## **Европейская экономическая комиссия**

###### **Пятьдесят девятая сессия**

### **Предложение по поправкам к приложению ко второму пересмотренному варианту резолюции № 61, основанные на Европейском стандарте, устанавливающем технические требования для судов внутреннего плавания, издание 2021 года**

#### **Записка секретариата\*,\*\***

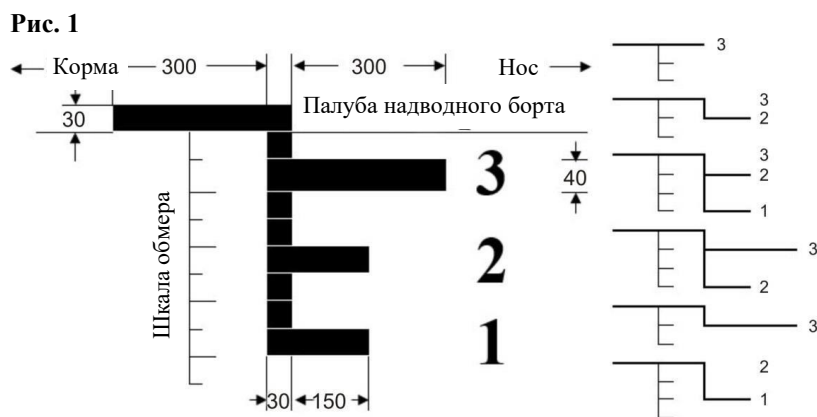
##### 4-3.34 **Марки осадки должны наноситься следующим образом:**

**а) самая верхняя марка осадки наносится в направлении к корме и представляет собой прямоугольник длиной 300 мм и высотой 30 мм. Марки осадок для зоны 3 представляют собой прямоугольник длиной 300 мм и высотой 40 мм, с горизонтальным основанием, совпадающим с плоскостью допускаемой максимальной осадки. Такой прямоугольник является обязательным элементом иных марок осадки. Если самая верхняя марка осадки является маркой осадки для зоны 3, то высота ее составляет 40 мм;**

**б) дополнительные марки осадки наносятся в направлении к носу судна, и для них действуют следующие положения:**

**i) марки осадки для зоны 3 состоят из прямоугольника длиной 300 мм и высотой 40 мм;**

**ii) марки осадки для зон 1 и 2 представляют собой прямоугольник длиной 150 мм и высотой 30 мм с горизонтальным основанием, совпадающим с плоскостью максимальной допустимой осадки;**

**с) если добавляемая марка осадки для зоны 3 или 4 совпадает с самой верхней маркой осадки, то последняя не обязательна.**

Рис. 2

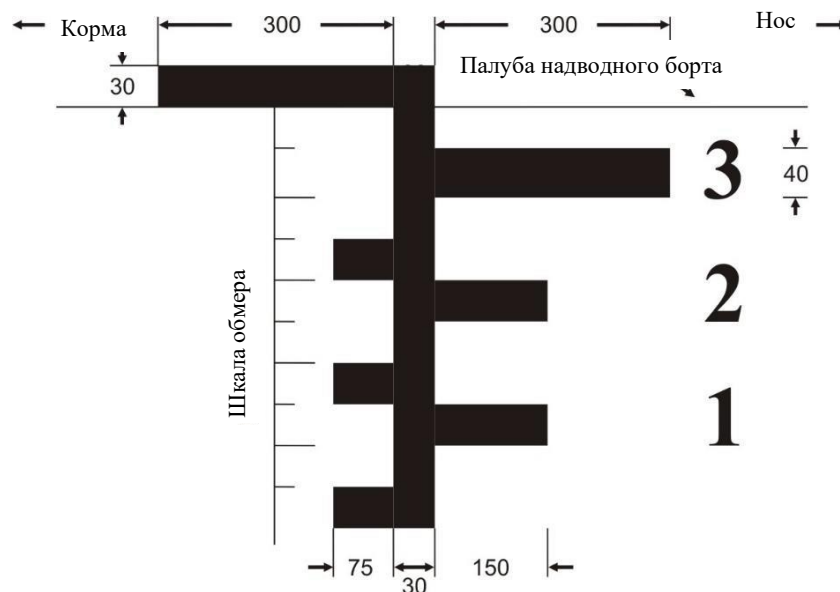
4-3.11 В случае судов с открытыми трюмами, помимо положений пункта 4-3.6, марки осадки для соответствующих зон дополняют направленным к корме прямоугольником длиной 75 мм и высотой 30 мм с горизонтальным основанием, совпадающим с уровнем максимально допустимой осадки для плавания в соответствующей зоне с открытыми трюмами.

4-3.12 Марки осадки, предусмотренные пунктом 4-3.11, и их ориентация должны соответствовать рисунку 2.

Рис. 4-3.8 3  
Грузовая марка

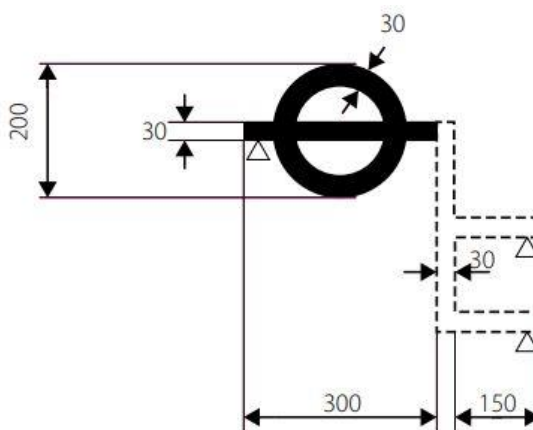
4-3А.4 4-3.8 Марка обмера/осадок для зон 1 и 2, расположенная на миделе, может быть заменена грузовой маркой.

Грузовая марка состоит из кольца, пересеченного по центру горизонтальной линией, с дополнительными линиями надводного борта в случае необходимости.

Ширина кольца и всех прочих линий грузовой марки — 30 мм, наружный диаметр кольца — 200 мм, длина горизонтальной линии, пересекающей кольцо — 300 мм, и размеры цифр, указывающих зоны, составляют 60 × 40 мм (рис. 4-3.8 3).
